# IMPIANTO GEOTERMICO PILOTA DENOMINATO “LATERA”

RISPOSTE ALLE RICHIESTE DI INTEGRAZIONE DEL  
MINISTERO DELLA CULTURA – SOPRINTENDENZA  
SPECIALE PER IL PIANO NAZIONALE DI RIPRESA E  
RESILIENZA

Doc. No. Doc P23050-X-RL-01

Figura 2.3.a Estratto Tavola Aree Idonee e Non idonee impianti FER allegata alla D.C. del Comune di Valentano

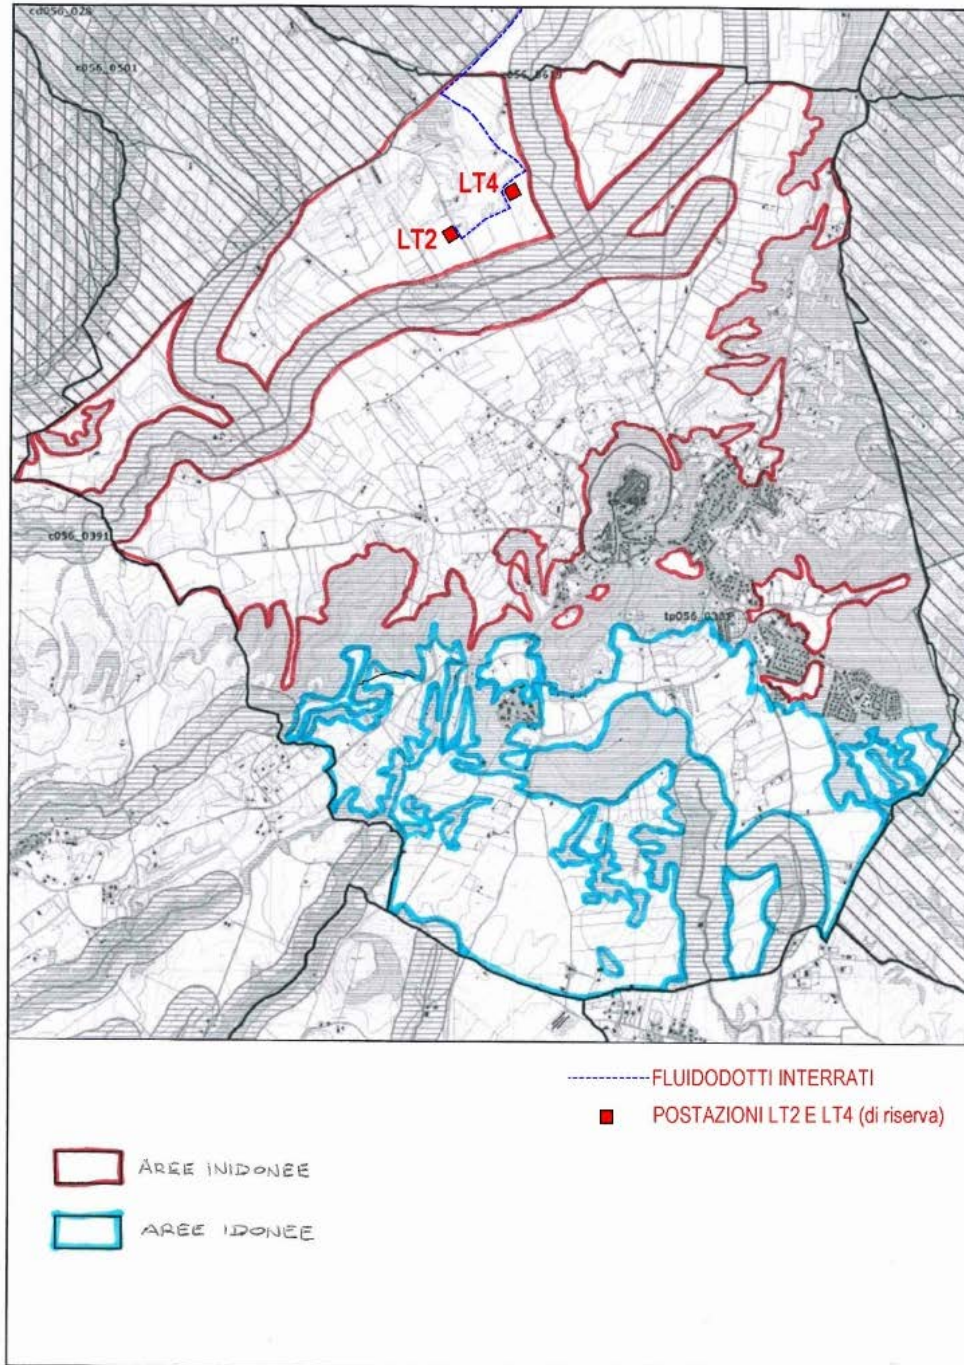
PREMESSO CHE L'IMPIANTO, COME SOPRA ESPlicitATO, RICADE INTERAMENTE IN AREA ASSOGGETTATA A TUTELATA AI SENSI DELLA PARTE III DEL CODICE, CHE LA SUDETTA CONDIZIONE POTREBBE ESSERE SUFFICIENTE AD INDIVIDUARE LA MEDESIMA AREE COME NON APPARTENENTE ALLE AREE IDONEE, DI CUI ALL'ART.20, CO.8, LETT.C-QUATER DEL D.LGS.199/2021 "LE AREE CHE NON SONO RICOMPRESSE NEL PERIMETRO DEI BENI SOTTOPOSTI A TUTELA AI SENSI DEL DECRETO LEGISLATIVO 22 GENNAIO 2004, N. 42 ((, INCLUSE LE ZONE GRAVATE DA USI CIVICI DI CUI ALL'ARTICOLO 142, COMMA 1, LETTERA H), DEL MEDESIMO DECRETO)), NÉ RICADONO NELLA FASCIA DI RISPETTO DEI BENI SOTTOPOSTI A TUTELA AI SENSI DELLA PARTE SECONDA OPPURE DELL'ARTICOLO 136 DEL MEDESIMO DECRETO LEGISLATIVO" SI CHIEDE DI FORNIRE LA RAPPRESENTAZIONE, IN SCALA ADEGUATA, DELL'IMPIANTO COMPRESIVO DELLA INFRASTRUTTURA DI TRASPORTO CON RIFERIMENTO ALLA PLANIMETRIA DELLE AREE NON IDONEE TRASMESSA DAL COMUNE DI VALENTANO E ALLEGATA ALLA DEL.C.M.N.33 DEL 30.07.2021;

Relativamente alla individuazione delle aree idonee o non idonee operata dal Comune di Valentano con D.C.C. n 33 del 30.07.2021 e di seguito riportata, si evidenzia come, dall'analisi della Tavola "Aree idonee e non idonee agli impianti FER a terra" del Comune di Valentano (VT), parte integrante della D.C.C. .33 del 30/07/2021, è possibile osservare che le opere afferenti al progetto che ricadono in area non idonea sono costituite da (FIGURA 2.3.a):

- un tratto della condotta di reiniezione;
- la postazione di reiniezione LT2;
- la postazione di reiniezione di riserva LT4.

- la condotta di reiniezione dall'impianto alla postazione di reiniezione LT2 sarà completamente interrata;
- la postazione di reiniezione LT2 sorge nei pressi del pozzo "Latera 14", perforato nell'ambito dell'esplorazione geotermica della caldera di Latera (concessione Valentano) negli anni '70 – '80 da parte dell'ENEL e della joint venture ENEL – AGIP; la postazione del pozzo Latera 14 è ancora oggi esistente e l'area risulta quindi già interessata dalle medesime opere;
- la postazione di reiniezione di riserva LT4 sarà realizzata solamente nel caso in cui non sia possibile garantire l'operatività del progetto, nell'improbabile situazione per la quale i pozzi previsti non risultino pienamente efficienti dal punto di vista tecnico-economico per la coltivazione della risorsa geotermica.

- non costituiscono un potenziale elemento di disturbo nel contesto territoriale, paesaggistico, turistico, agricolo, naturalistico ed ambientale in cui saranno installate;
- non costituiscono un potenziale elemento di disturbo per le aree di visuale dal centro storico di Valentano verso la Caldera di Latera;
- non sono opere di grandi dimensioni.

**Figura 2.8.a Estratto Carta Idro-Geo-Termica regionale utilizzo risorsa alta-media e bassa entalpia**

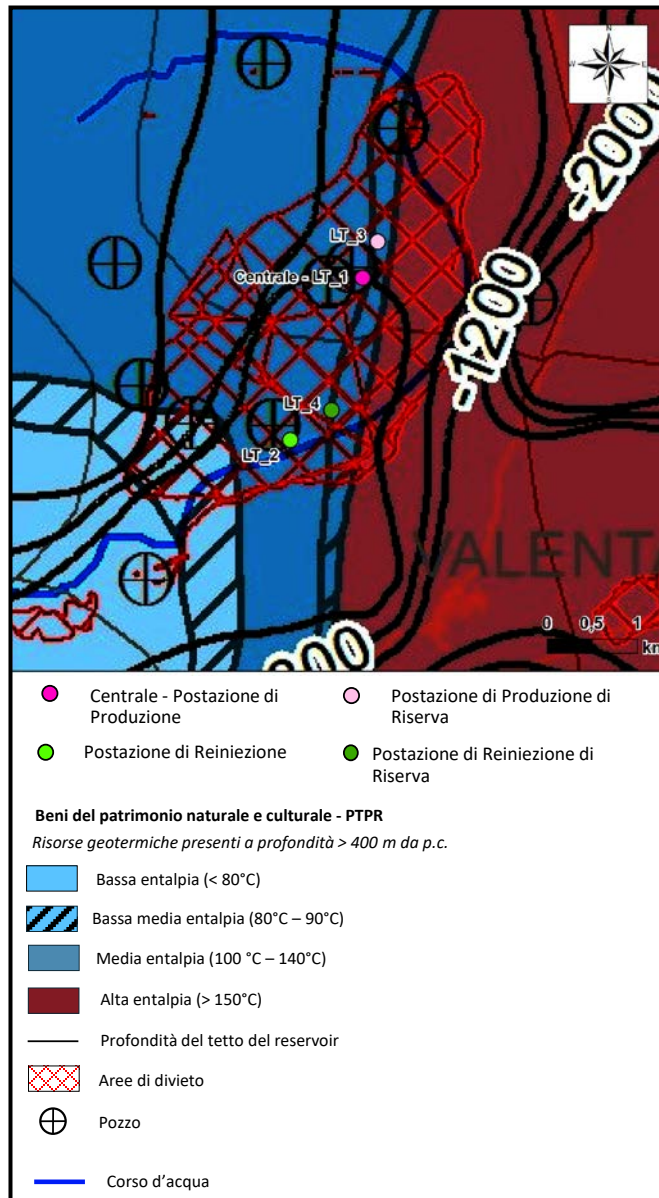
**SI CHIEDE DI VERIFICARE L'EVENTUALE INTERFERENZA DELLE OPERE PREVISTE CON AREE GRAVATE DA USI CIVICI, ANCHE TRAMITE ATTESTAZIONE DA PARTE DEI COMPETENTI UFFICI COMUNALI DELLA PRESENZA OVVERO DELL'ASSENZA DI TALI AREE, E/O EVENTUALI TRASFERIMENTI E/O AFFRANCAZIONI RELATIVAMENTE A TUTTE LE AREE INTERESSATE DAL PROGETTO, PRECISANDO CHE RESTA CONFERMATO IL VINCOLO PAESAGGISTICO (ART.3, CO.6 L.168/2017), PER IL QUALE VALGONO LE DISCIPLINE DI TUTELA DEL CAPO II E III DEL PTPR.**

SI CHIEDE DI PRODURRE ANCHE LA VERIFICA CHE LE SUDDETTE AREE NON SIANO STATE PERCORSE DAL FUOCO, NON SIANO SOGGETTE A VINCOLO DI RIMBOSCHIMENTO, NON FACCIANO PARTE DEL SOPRASUOLO BOSCHIVO DISTRUTTO O DANNEGGIATO PER CAUSE NATURALI O EVENTI VOLONTARI E IL CERTIFICATO DI DESTINAZIONE URBANISTICA DEL COMUNE DI VALENTANO RELATIVAMENTE ALLE AREE INTERESSATE DALLE OPERE PREVISTE IN PROGETTO.  
SI CHIEDE IN ULTIMO DI VERIFICA LA LOCALIZZAZIONE DELL'IMPIANTO CON RIFERIMENTO ALLE LINEE GUIDA REGIONALI DI CUI ALLA DGR N.390 DEL 07.06.2022, ED IN PARTICOLARE PRESENTANDO LA SOVRAPPOSIZIONE DELLE OPERE IN VALUTAZIONE, IN PARTICOLARE, CON LA TAV. B6\_ IDONEITÀ SUOLI LAZIO, IMPIANTI FER (ALL.B DELLE SUDDETTE LINEE GUIDA);

Dalla consultazione della banca dati regionale sul portale tematico del PTPR, l'area non risulta interessata né da vincolo ex art 142 c.1 lettera "h" del Codice (usi civici e università agrarie) né risulta essere territorio percorso dal fuoco.

Relativamente alla sovrapposizione con la cartografia B06 allegata alle Linee Guida Regionali in materia di aree idonee per l'installazione di impianti di produzione di energia elettrica da FER, questa, fornita in scala 1:450.000, sembra riproporre una zona di non compatibilità corrispondente alle aree di centrale. Il suddetto areale sembra corrispondere con quanto già mappato con la carta idro-geotermica regionale. La suddetta carta è stata pubblica con l'entrata in vigore del Regolamento Regionale del 4 gennaio 2022 n.2 "Disciplina delle piccole utilizzazioni locali di calore geotermico, ai sensi della legge regionale n.3 del 21 aprile 2016 e s.m.i."

Si tratta in definitiva di un provvedimento sia per quanto attiene la suddetta disciplina, sia per quanto inerisce la Tavola B.06 sulla capacità d'uso dei suoli, a tutela e contenimento dei prelievi idrici da falda che a tutela delle coltivazioni agricole. Il divieto non è di natura assoluta ma ha natura di indirizzo che condiziona gli interventi a determinate procedure di nulla osta preventivo. La tipologia dell'impianto non prevede interferenze con le falde oggetto di tutela; in ogni caso nel SIA e nei suoi allegati già presentati, sono riportati tutte le valutazioni necessaria all'ottenimento del nullaosta da parte della Regione, per la costruzione dell'impianto in progetto.
